LuK Service Info

Part Nr. 231 0033 13 – 310/310mm TGU6

TB1090

Info: New design / Neues Design / Nouvelle conception / Nuevo diseño / Nuovo disegno / Nuovo segno

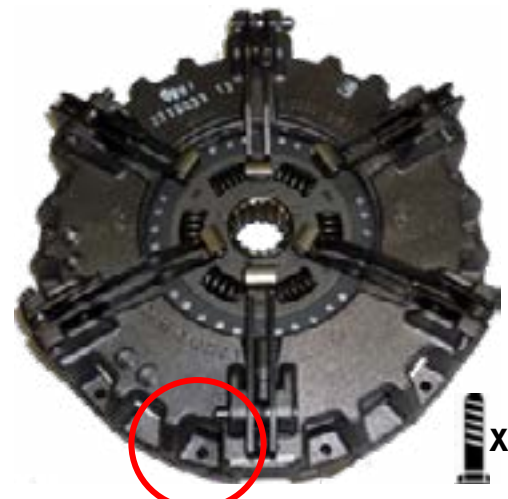
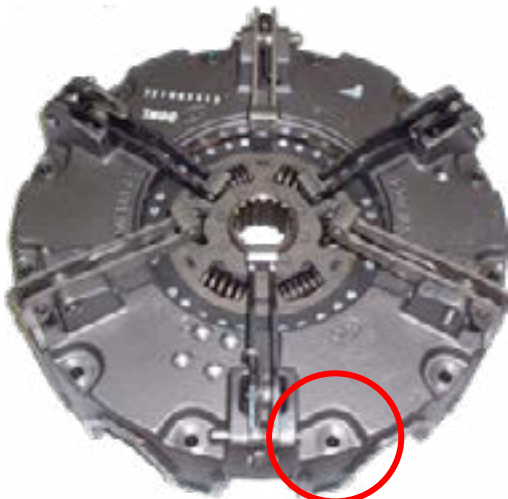
This new design utilises the latest clutch technology, using a vented housing for improved cooling and heat dispersal. Fully interchangeable with existing clutches with no modifications required to vehicle or flywheel. A new fixation bolt set 411 0195 10 12 x M8 x 1.25 x 65mm + Conical washer is supplied with new designs to accommodate the lower housing.
